## 第十八题

邱哲儒

### 题 目

一篇应用 MCMC 方法研究聚乙烯小球自组装结构的研究论文“Formation of wafer-scale monolayer close packed polystyrene spheres template by thermally assisted self-assembly”在投稿某刊物后被审稿人拒稿，现作者欲以向刊物编辑申诉。请根据文章内容和审稿人评审意见，撰写申诉理由（你认为，作者在文中阐述的方法和概念以及审稿人的评论意见有哪些是合理的，哪些是需要修正的，或者哪些是需要进一步阐明的）。进一步，如果你是作者的话，你将如何进行该工作以及建立模型？

图 1: 标注后原补充材料 Figure S5.(d)

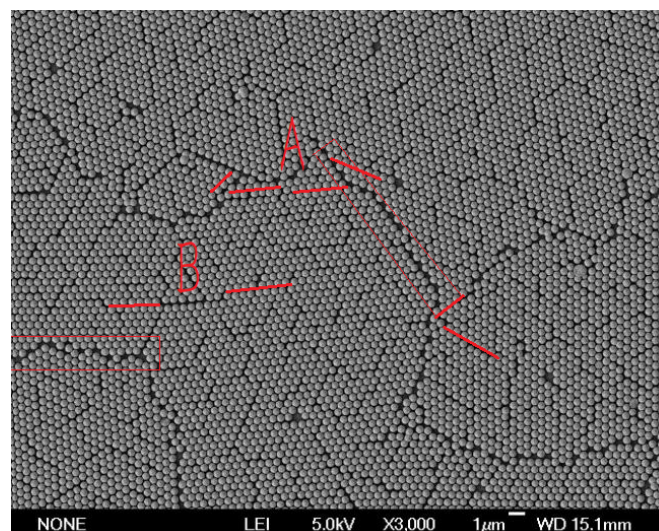
1. 文中的计算采用网格点模型是不太合理的，我认同审稿人的意见，把粒子的运动局限在网格上与实际的物理情景相差巨大，完全无法表征实际晶体中的位错与裂痕。如补充材料中的 Figure S5.(d)，可见即便对于最佳温度，晶体中存在明显的位错性缺陷。

可见在整张 SEM 照片中有多个不同的“畴”，不同畴内的晶向显著不同 (如标注 A 点)，在同一畴内晶向由于缺陷也不完全平行 (如标注 B 点)，直观上看计算结果如补充材料 Figure S5.(c) 则完全没有这样的特征。计算时使用三角形网格就在很大程度上限制了位错的发生，晶向偏差对能量的贡献完全没有被计入，计算结果与实际情况的一致性很值得怀疑。

如果我是作者，我不会采用网格模型，而是让粒子可以在抽样过程中自由运动。

图 2: 标注后原补充材料 Figure S4

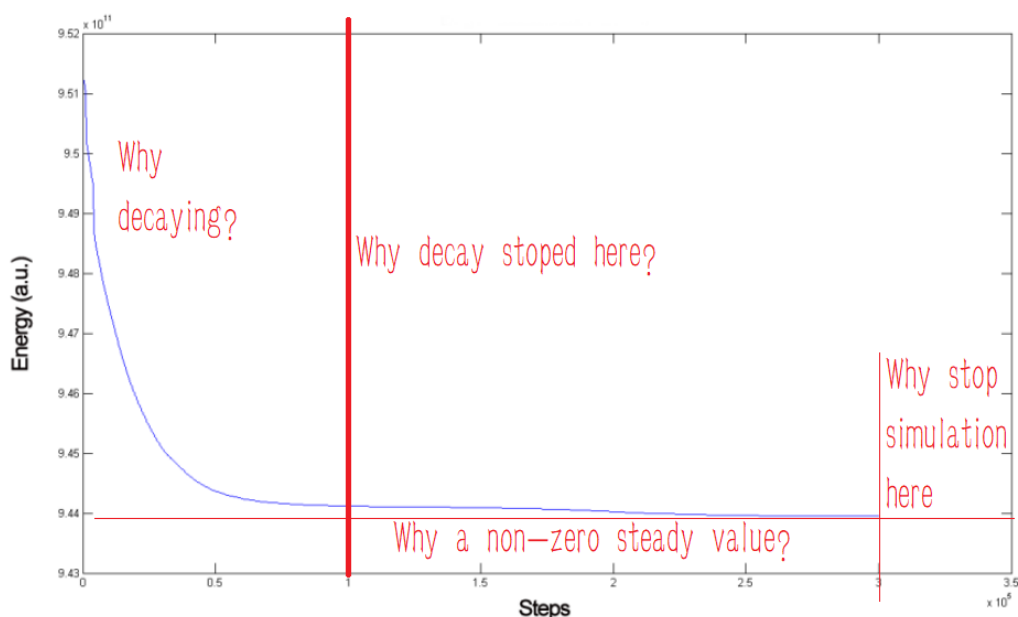
原文中  $Q$  是随时间指数下降的，但是附加材料 Figure S4 中能量在  $1 \times 10^5$  步前的一个明显的下降后基本稳定，这样的结果不好理解，我怀疑实际计算中有错误。若含时指数因子足够小，10000 步前的下降与其无关，那么计算截断的条件则无法理解。原文中  $\delta U_{sum}$  与  $\Delta U$  的定义也很令人费解。

如果我是作者，除非问题已经复杂到不使用一个 Toy Model 就完全无法处理的程度，设计模型时应当首先考虑模型与物理实际的对应性，在模型能够与物理实际对应上时才能讨论给出定量结果，否则计算结果是毫无预测能力的。
